Změnový list č. 19

Projekt: **Modernizace urgentního příjmu FNUSA včetně návazné infrastruktury**Název: **O1 B1_Nový Urgentní příjem**Změna požadována kým: **Vada projektu**Podklady: **Rozdílový rozpočet, PD ocelové kce.,
CN****Popis změny:**

Změnový list č. 20

Změnový list č. 28

FNUSA geometrie 20241121

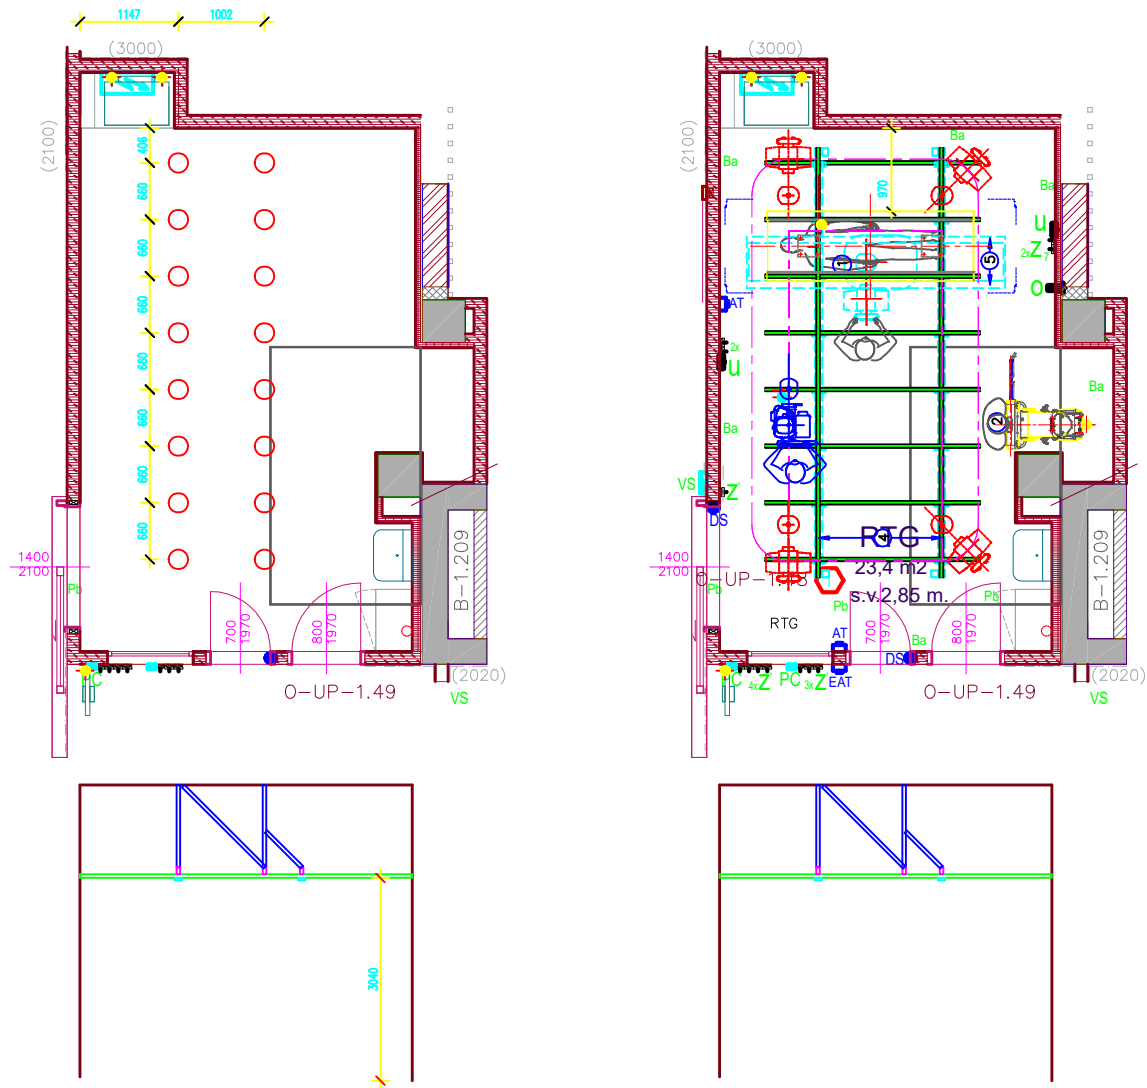
Celé řešení je navrženo z montážního systému HILTI, včetně kotev.

Spodní hrana příčných profilů MQ41/3 je spodní hrana podhledu. Tyto profily uvažuji instalovat na celou šířku místnosti, tak aby nebylo nutné několikrát měnit rastr stropu. Výška stropu 3040 mm je preferována technologií RTG

V příloze posílám geometrii stropní konstrukce, umístění kotevních bodů. Celé řešení je navrženo z montážního systému HILTI, včetně kotev.

Spodní hrana příčných profilů MQ41/3 je spodní hrana podhledu. Tyto profily uvažuji instalovat na celou šířku místnosti, tak aby nebylo nutné několikrát měnit rastr stropu. Výška stropu 3040mm je preferována technologií RTG, případně je nutné projednat.

ROZVADĚČ 10RML2 – část MDO – POLE 1

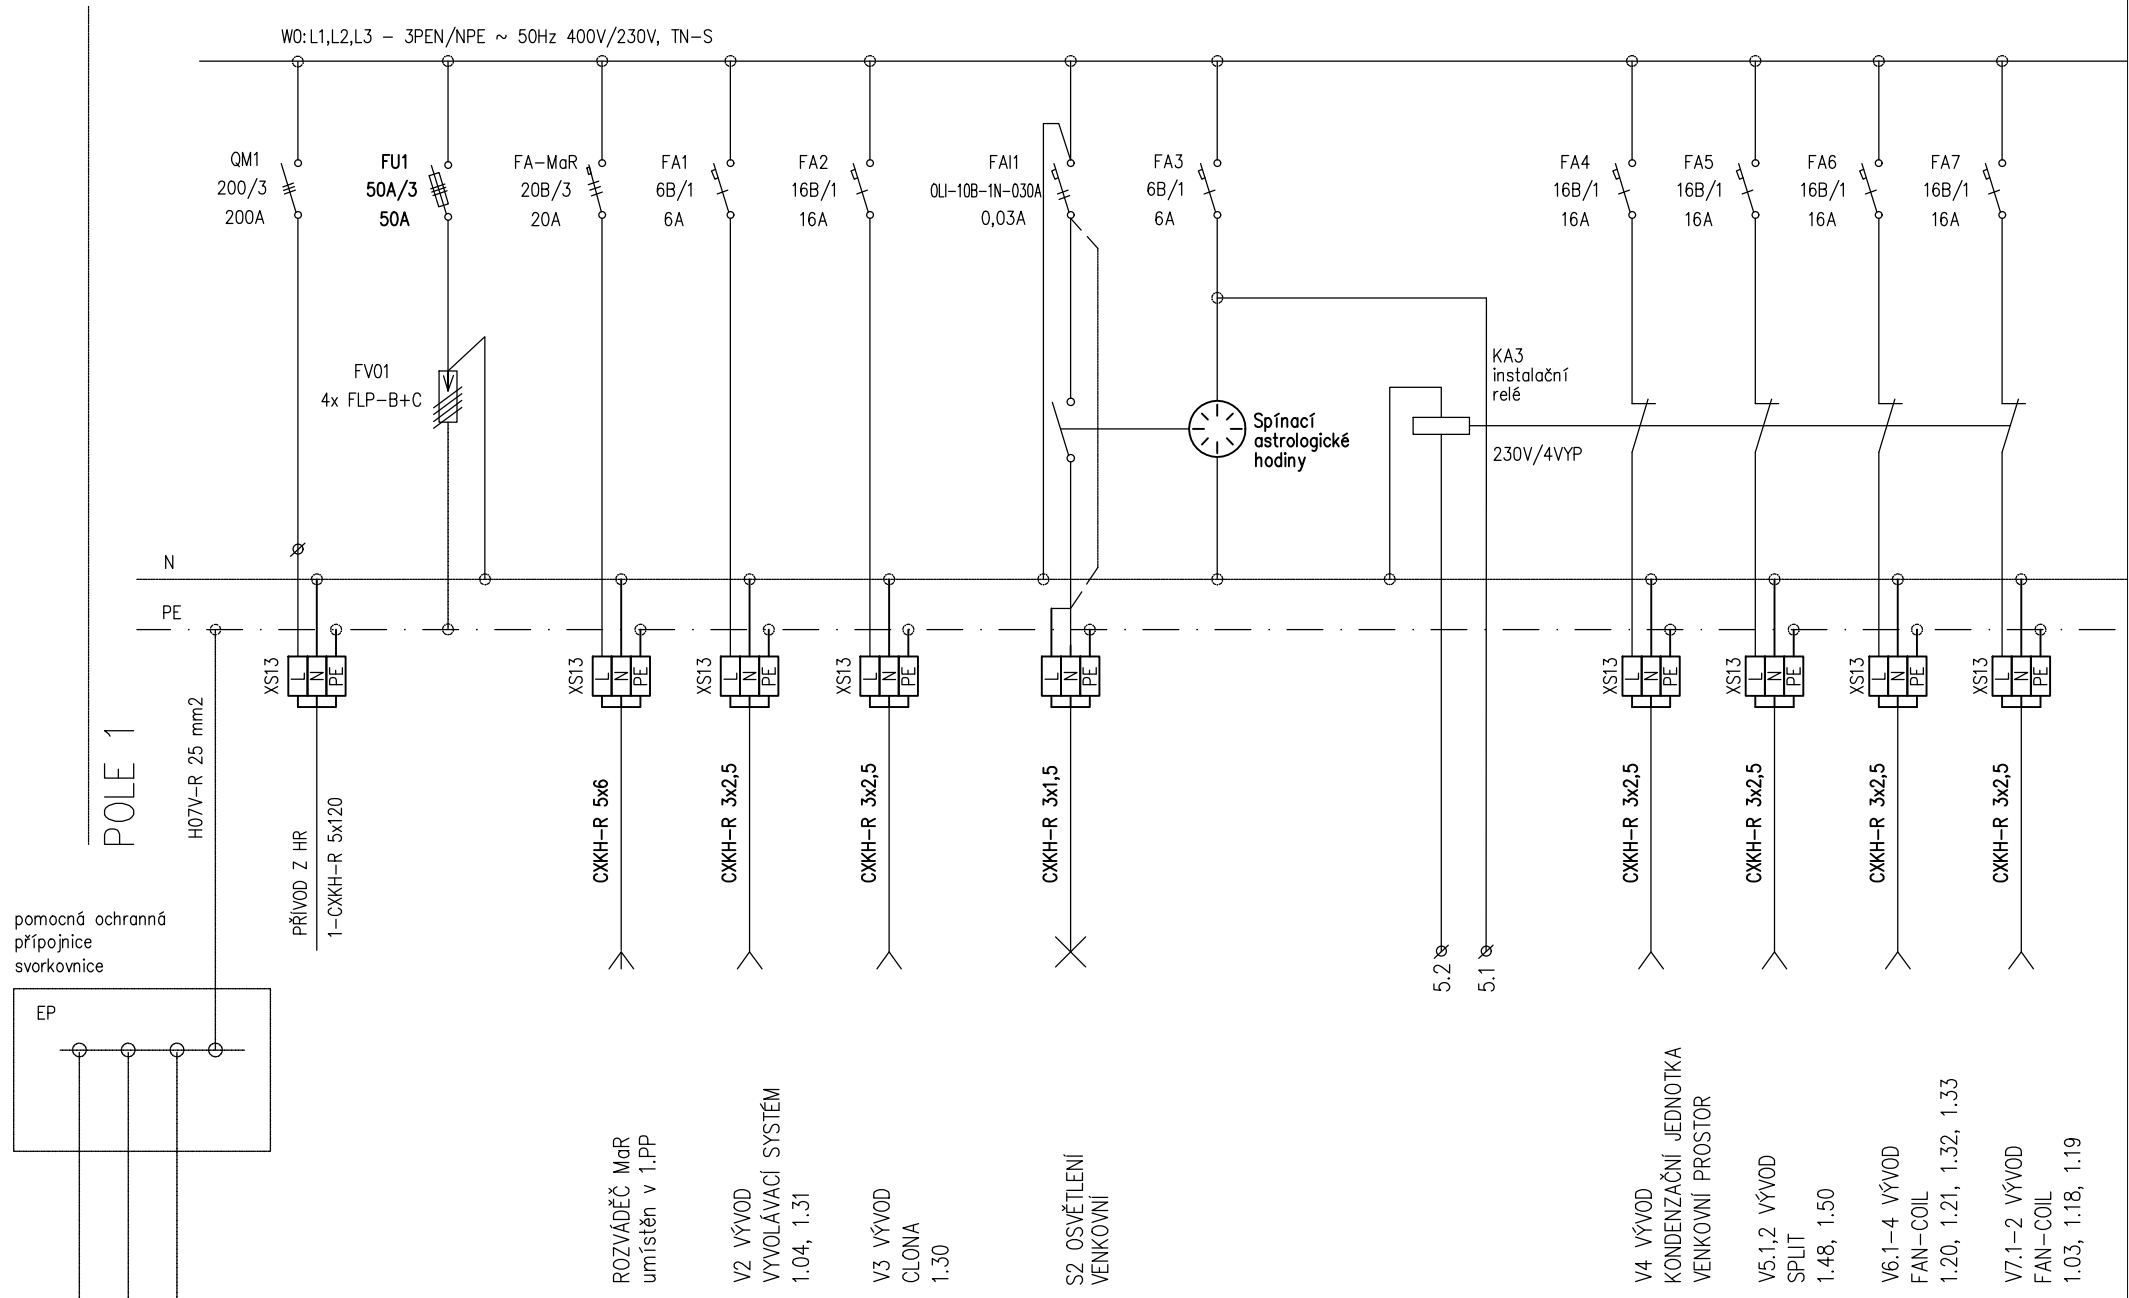
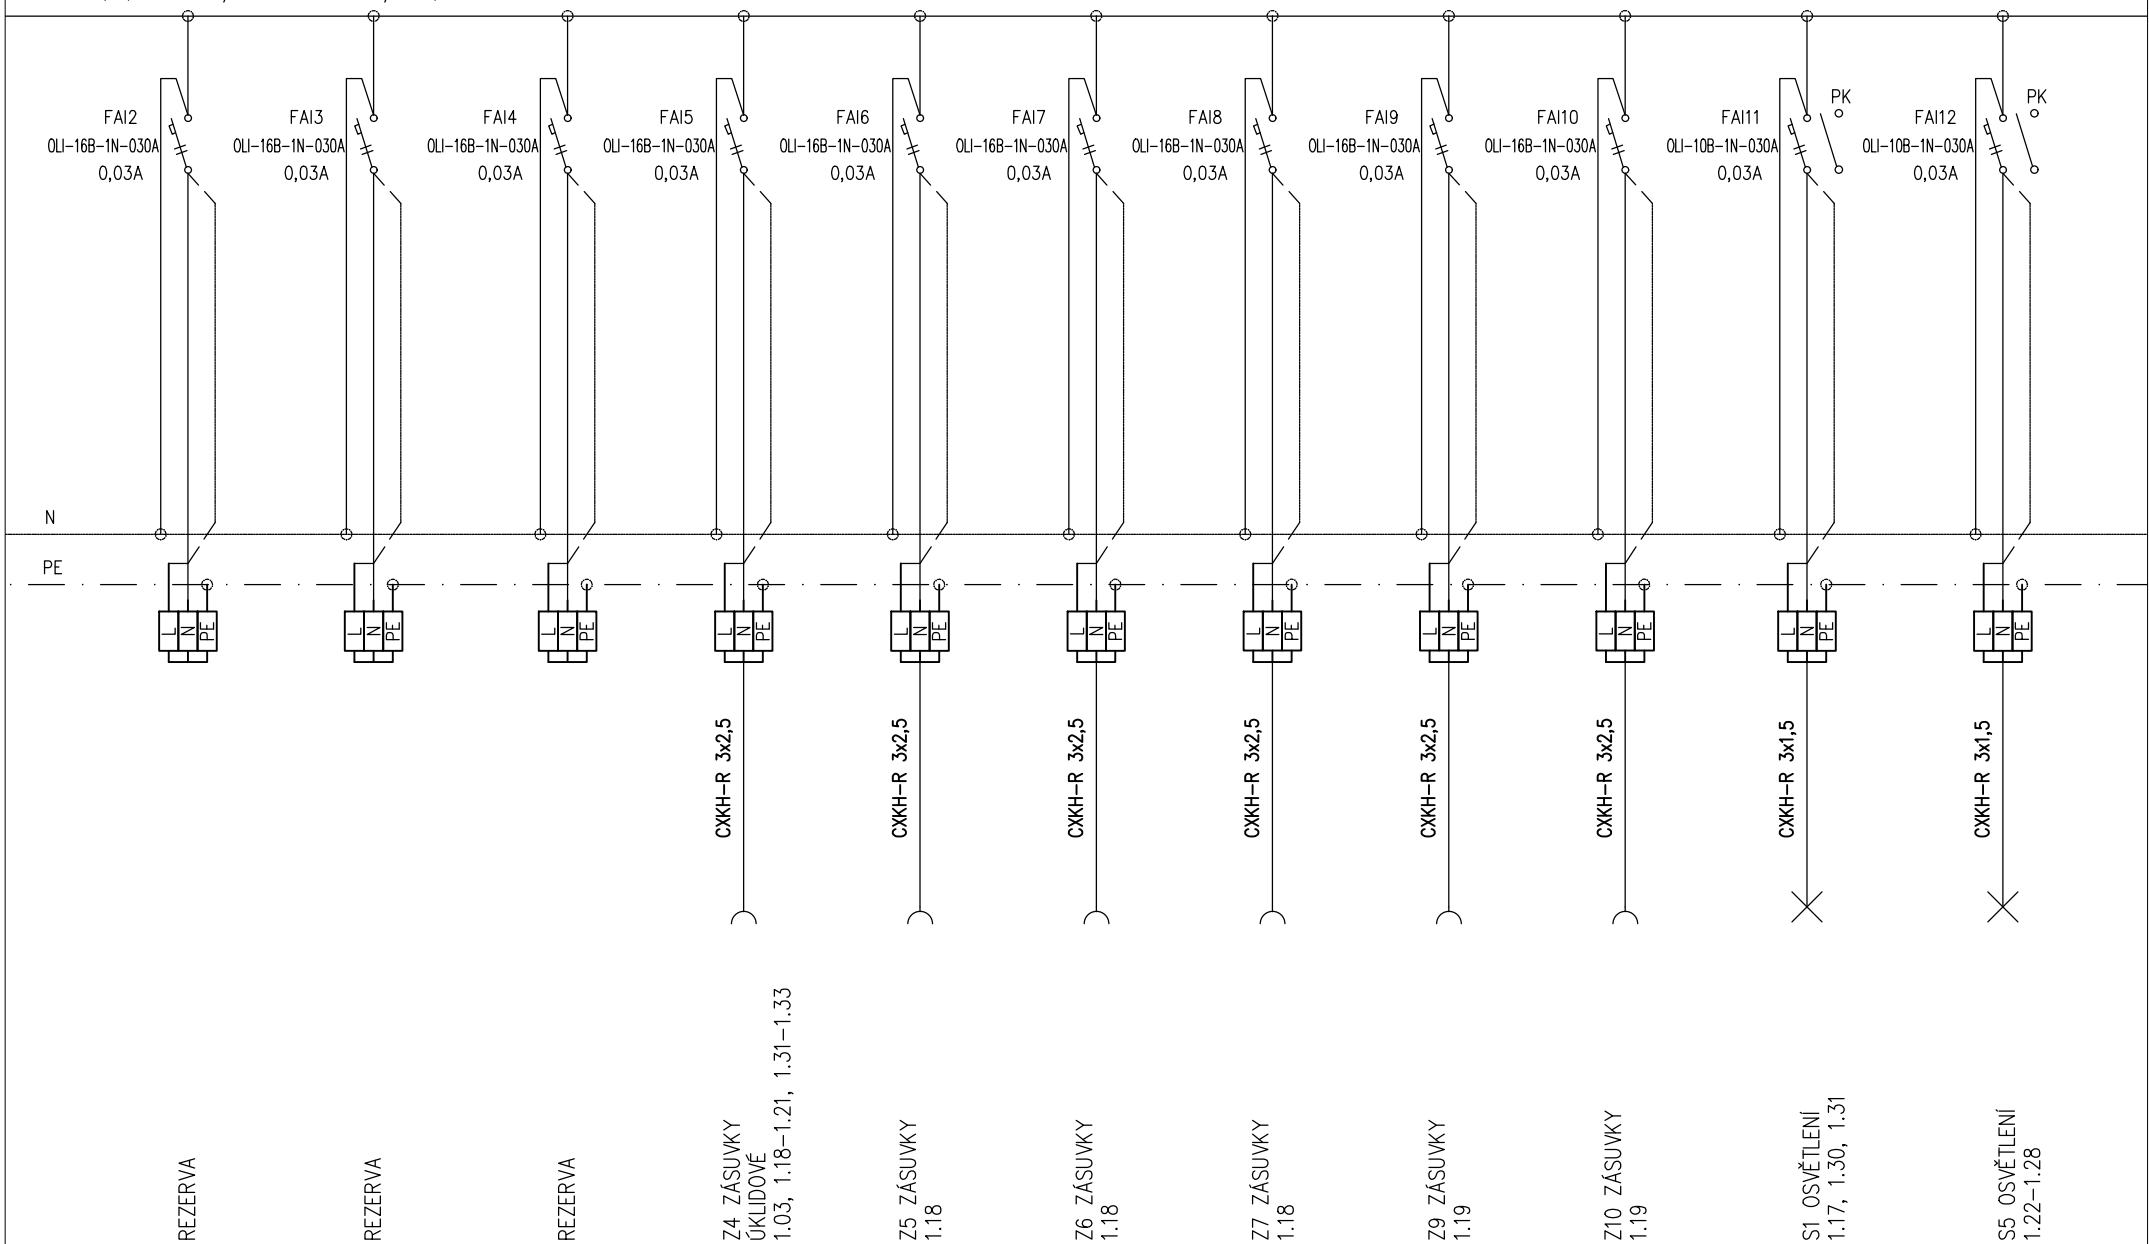
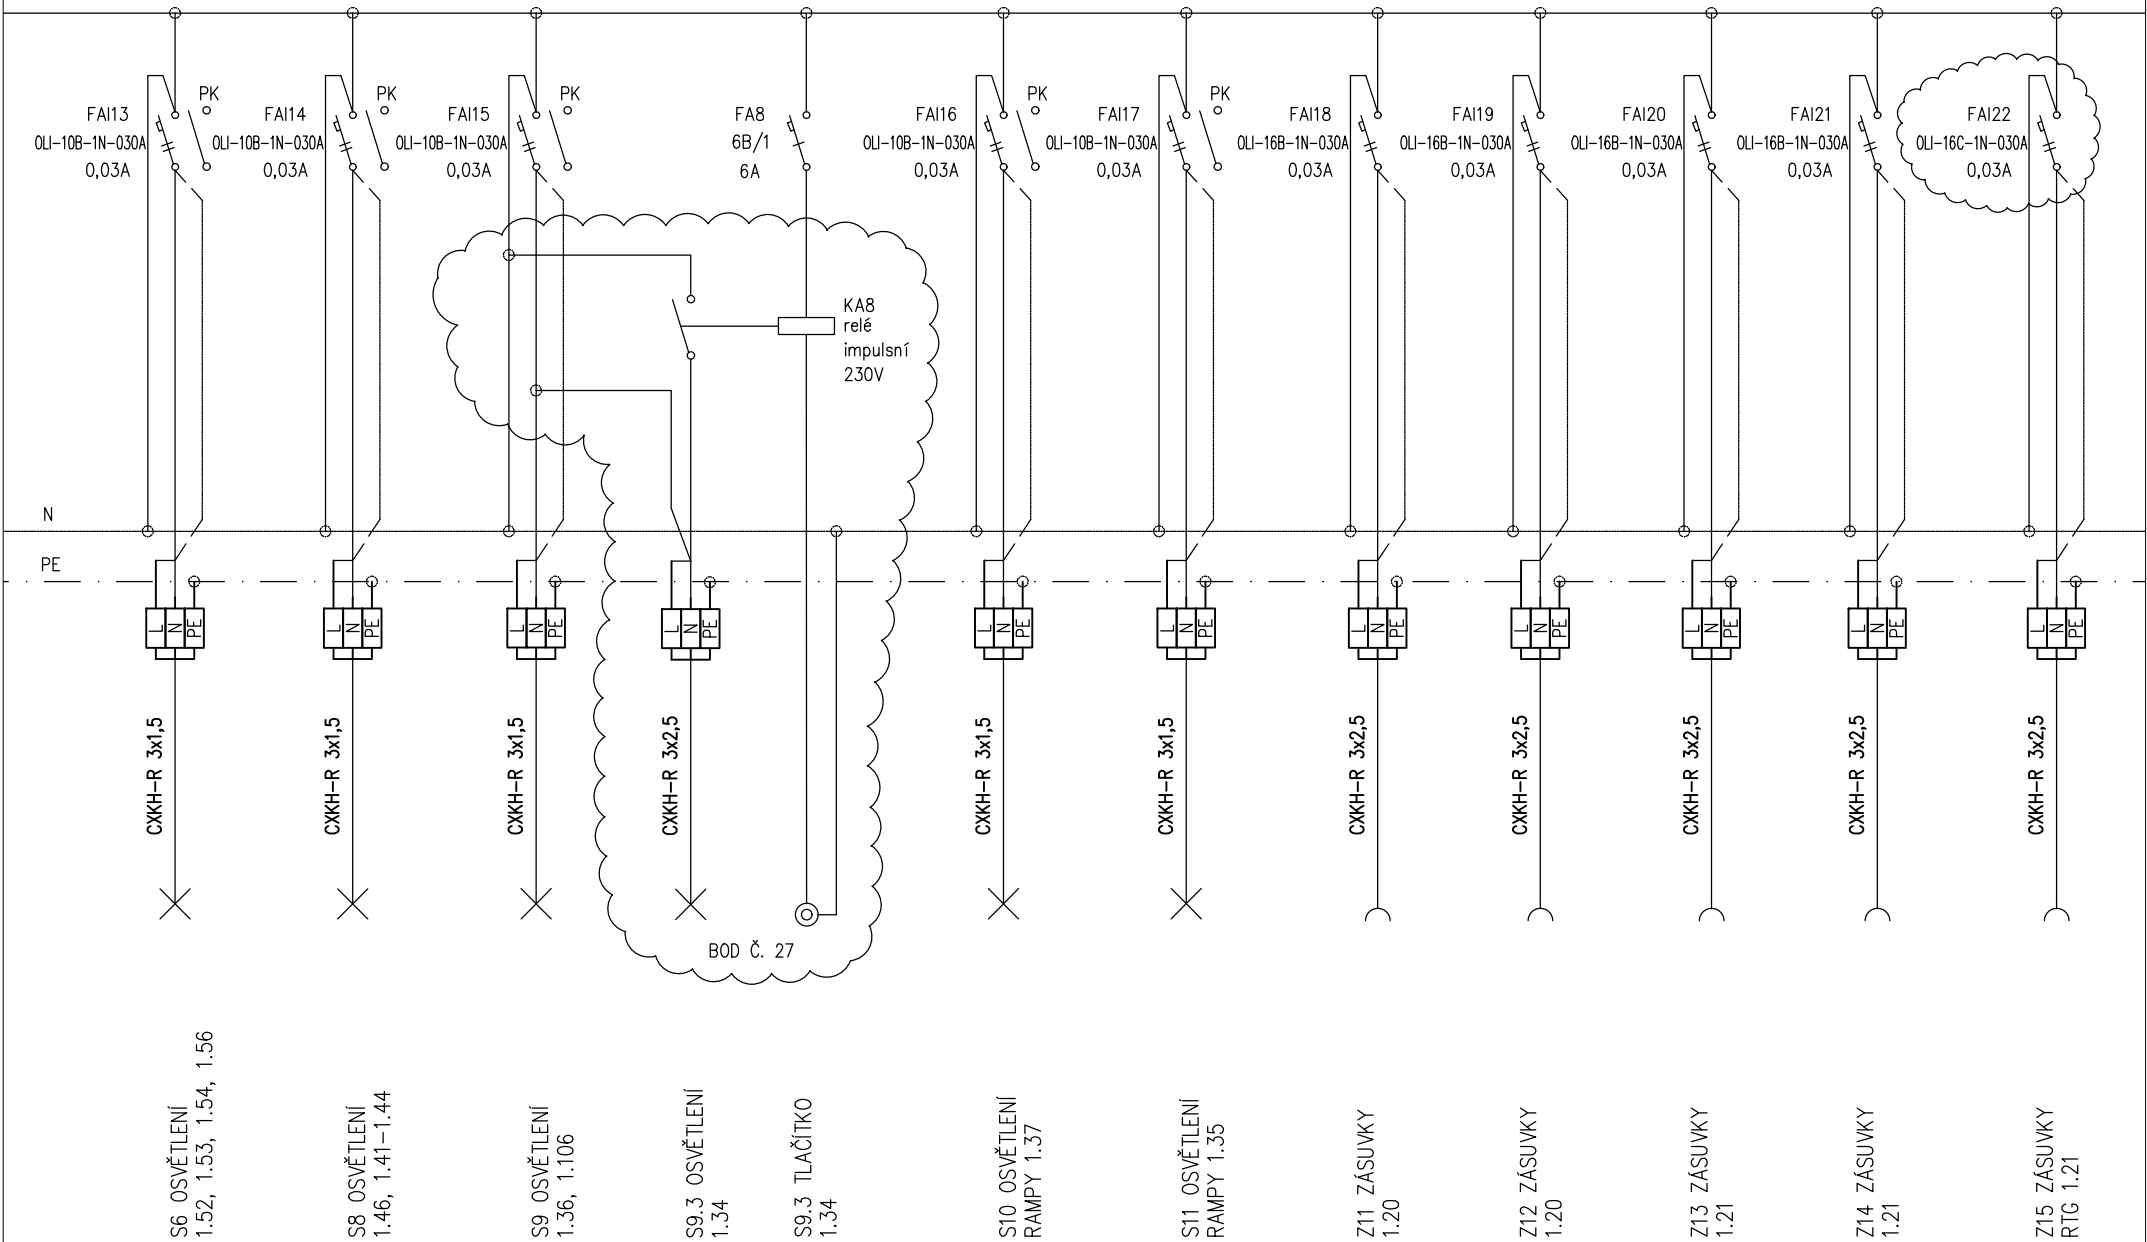
Nový rozvaděč 1ORML2 dle výkresové dokumentace posláno od pana [redacted] (AD) z firmy Energy Benefit Center a.s. dne 11.12.2024. V ceně jsou mimo jiné: Čtyři nové pole samostatně stojících skříní, oddělovací transformátor pro zdravotnická zařízení, kompletní výstroj a výzbroj např.: jisticích a chránicích prvků, svorek, ATS, přepěťových ochran atd. A to včetně části původně vysoutěžených prvků.
